改善箇所説明図

事故自動緊急通報装置
(車載緊急通信モジュール)

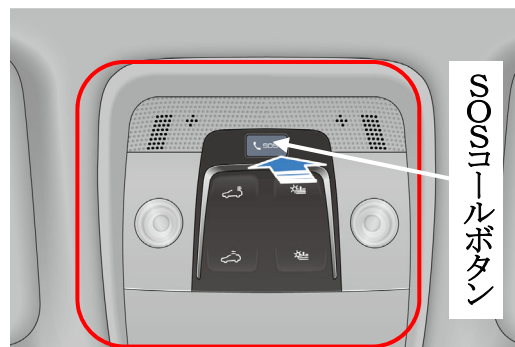
基準不適合
発生個所

事故自動緊急通報装置 (SOSコール) において、車載緊急通信モジュールのプログラムが不適切なため、当該装置起動時に車両データが送信されない。そのため、道路運送車両の保安基準に適合しない。

全車両、車載緊急通信モジュールのプログラムを対策プログラムに更新する。なお、販売店に入庫し、診断機により実施する。

識別：プログラムのバージョン番号が3.1.32.2305020.1以降であること。
